Opinia Nr 008736

Wyników przeprowadzonych oględzin - ekspertyzy urządzeń grzewczo-kominowych

w budynku przy ul. Wysokińskiego nr 4/8 w Wałbrzychu

dotycząca urządzeń grzewczo-kominowych używanych przez
B.O.K. Świdurki

SKŁAD ORIENTACYJNY

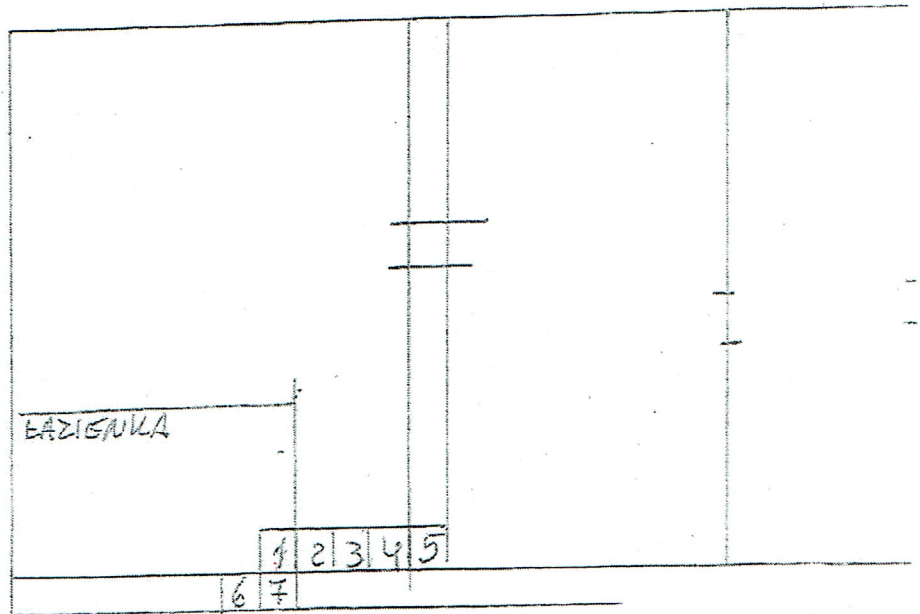
1. Piec kaflowy położony istniejący prawidłowo podłączony do przewodu nr 4. Przewód kominowy nr 5 może być przeznaczony dla pieca węglowego np. żel, piec położony kaflowy lub kuchenny przy zachowaniu zasady: wstępując do lub w stosunku do pieca położonego w M-F.
2. Wentylacja obrotowa łazienki prawidłowo w przewodzie nr 1. Wentylacja wywiewna kuchni wykonana wg obowiązujących przepisów projektu.
3. Dla prawidłowego działania urządzeń kominowych zapewnienie należy napływ powietrza z zewnątrz poprzez urządzenia nawiewne.
4. Alternatywa do punktu 1: dla kotła gazowego CO wykonać nowy przewód zgodnie z obowiązującymi przepisami i w oparciu
 Uwagi: z projektu.
